Rapport 299

**Projet d'aménagement de la phase 3
de la promenade Samuel-De Champlain
entre la côte de Sillery
et la côte Gilmour à Québec**

Rapport d'enquête et d'audience publique

Septembre 2013

Figure 5 La vue en coupe de la portion terrestre la plus étroite du projet

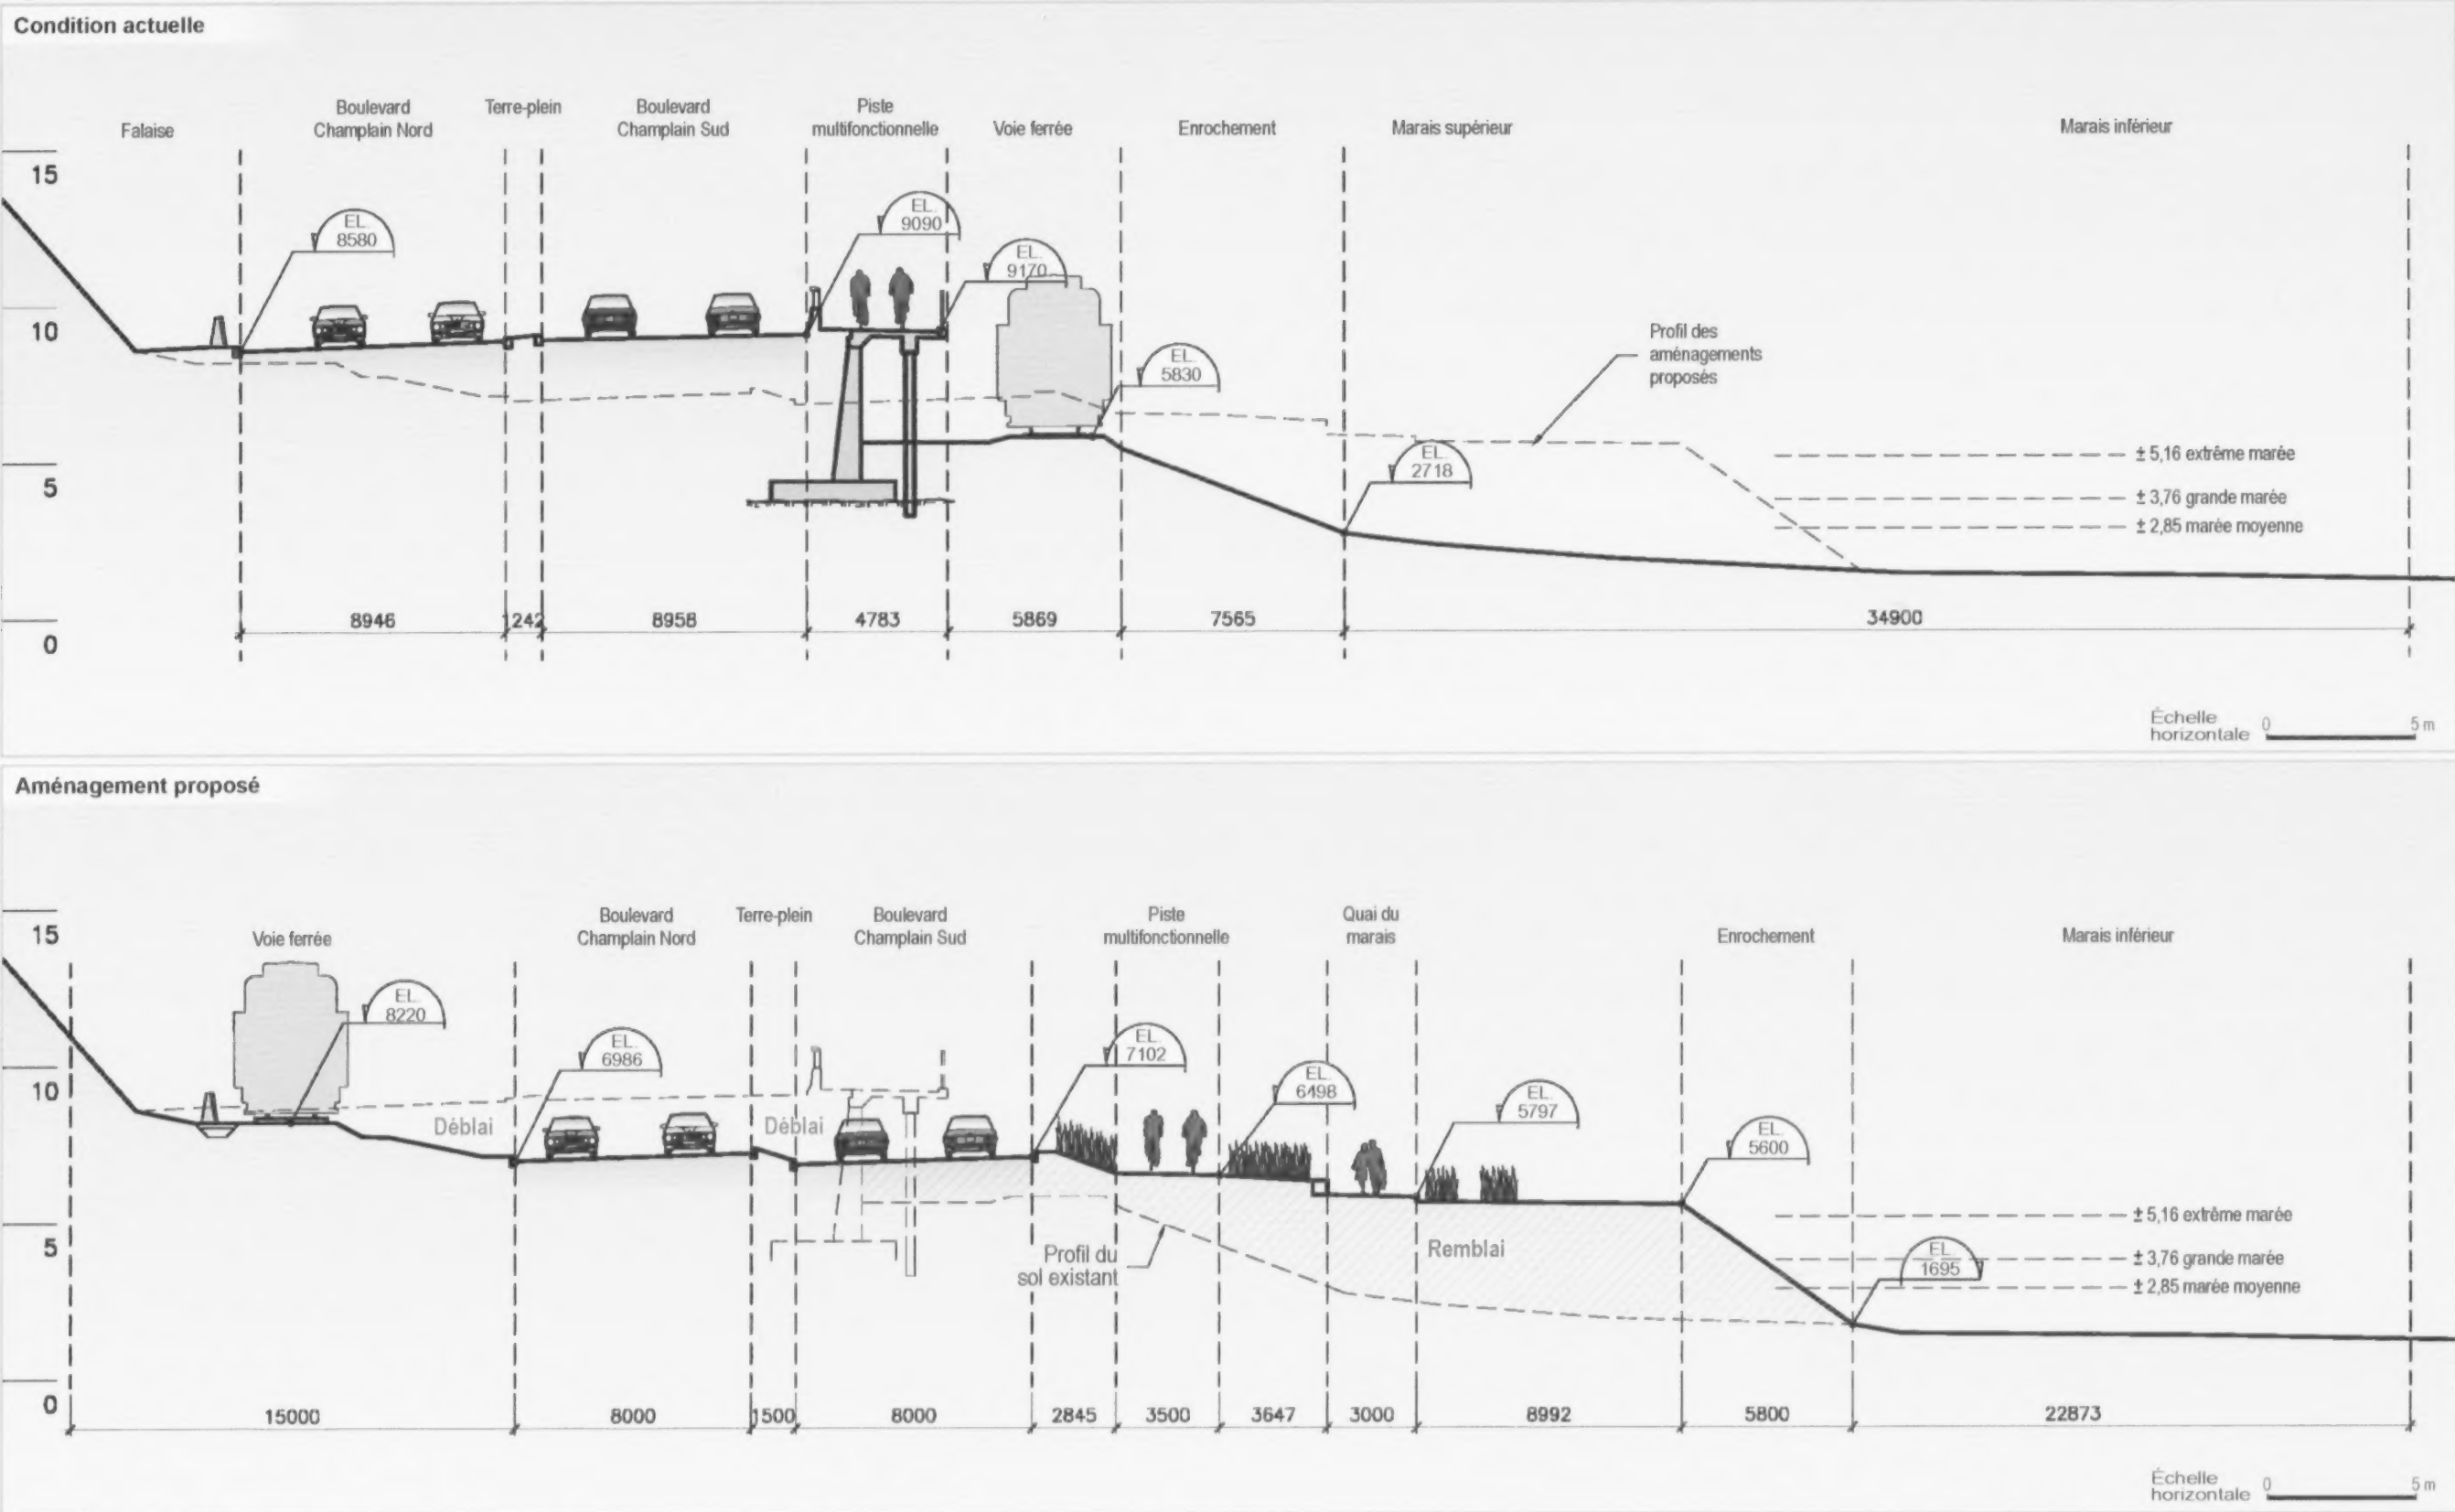
C'est entre les anses Saint-Michel et au Foulon que l'espace disponible entre la falaise et la rive est le plus étroit. La piste multifonctionnelle du corridor du Littoral y a été aménagée en porte-à-faux le long du boulevard sur près de 200 m. En contrebas, la voie ferrée est accolée à la piste et au boulevard sur environ 100 m (figure 4, vue 2 ; figure 5). À cet endroit, la présence d'un étage avec muret et porte-à-faux a réduit sensiblement la largeur de l'espace alloué au train. La proposition du promoteur qui place la voie ferrée au pied de la falaise l'obligerait à en élargir l'emprise. À cet endroit de la promenade, bien qu'il réduise la largeur du boulevard, son projet entraînerait un empiètement de près de 20 m sur le milieu aquatique. Dans un scénario où le boulevard ne serait pas déplacé, le maintien de la piste multifonctionnelle et de la voie ferrée aurait pour effet d'éviter un nouvel empiètement sur le fleuve.

De plus, les coupes illustrant la portion la plus exiguë de la phase 3 de la promenade laissent voir que le promoteur a prévu de larges espaces vacants entre le boulevard, la piste multifonctionnelle, le sentier piétonnier et la rive (DQ2.1.5 ; DQ2.4.1). Par endroits, ils totalisent jusqu'à une quinzaine de mètres de large (figure 5). Or, l'exemple de la phase 1 avec le resserrement entre le boulevard et la rive observable au pied de la côte du Verger démontre que la continuité de la promenade n'exige pas autant d'espace. Il en va de même des aménagements du corridor du Littoral. Par ailleurs, puisque l'empiètement maximal sur le marais coïncide avec le miroir d'eau, il y a lieu de réévaluer si l'espace accordé à cet élément de la promenade, dont la fonction est surtout récréative et esthétique, justifie la perte d'une portion substantielle du marais supérieur.
